OASIS 前置光学系部品配置の問題点

柳澤顕史 (OAO/NAOJ)

2001/01/23

図 2: 前置光学系の部品配置と距離パラメータの定義。数値は実測値で変更できない。

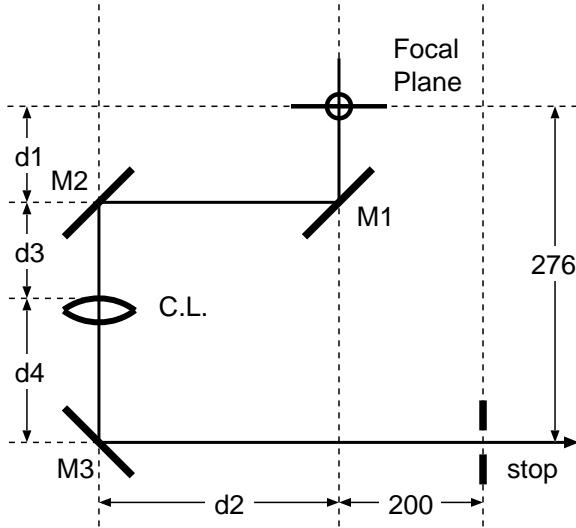
ところが、 d_3, d_4 の値が実際には実現されていない ことが問題である。現行の OASIS 前置光学系のコリメータレンズは光路に沿って動かすことのできるように調整機構が付いているものの、 d_3 の値域は $118.6 < d_3 < 128.6$ なのである。仮に d_3 に 118.6 を採用しても、本来設置されるべきコリメータレンズの位置と、実際の位置の間に 27 mm 差がある ことになる。

図 3: 現在の OASIS 光学系のリオストップ付近のレイアウト。機械的に設置されたリオストップの直前に瞳像が結像していることがわかる。

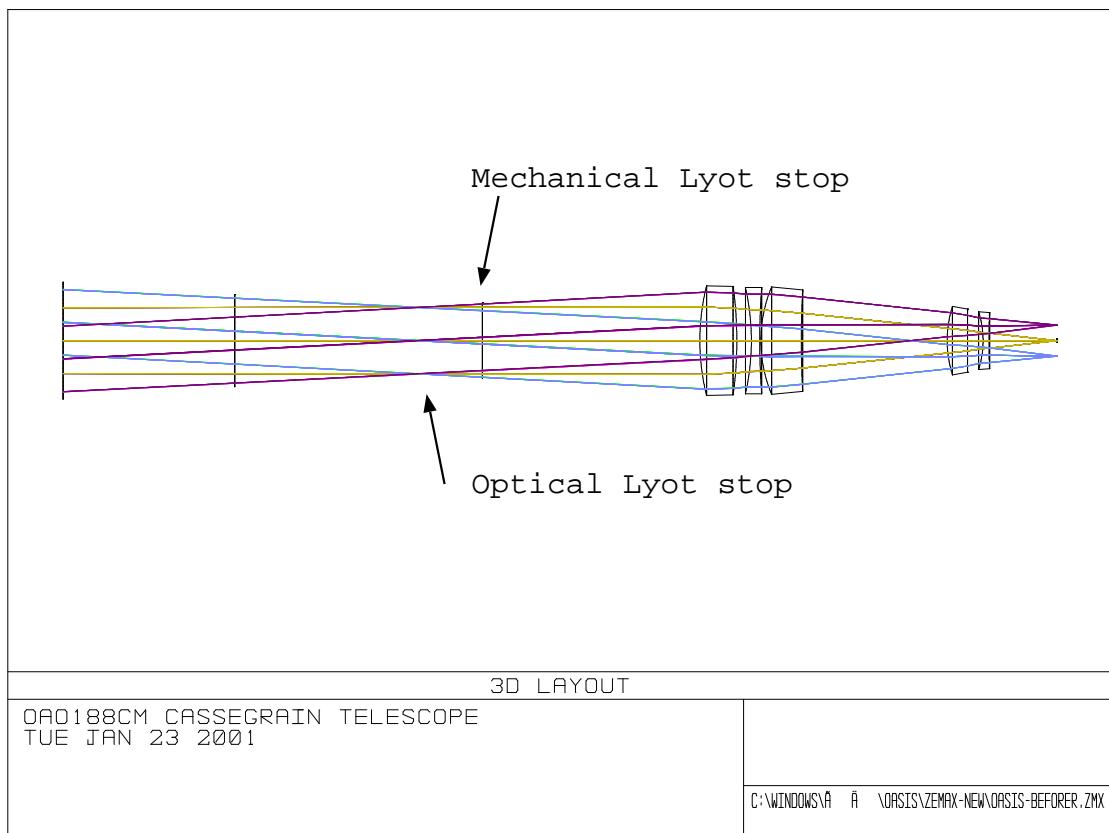
このため、メカニカルに設置されたリオストップに瞳像が結像しない。図 3 にメカニカルリオストップ位置付近のレイアウトを示す。この図からメカニカルリオストップの直前に瞳像が結像している様子が分かる。参考のために図 4 はメカニカルリオストップ位置における Full field spot diagram を示す。メカニカルリオストップ径は 22 mm であるのに対し、スポットは 26 mm の系を持つ。焦点面のある箇所を通った光線の幅は 22 mm であるから、視野周辺部を通過した光線はメカニカルリオストップ位置において 2 mm 分の収差を示す。
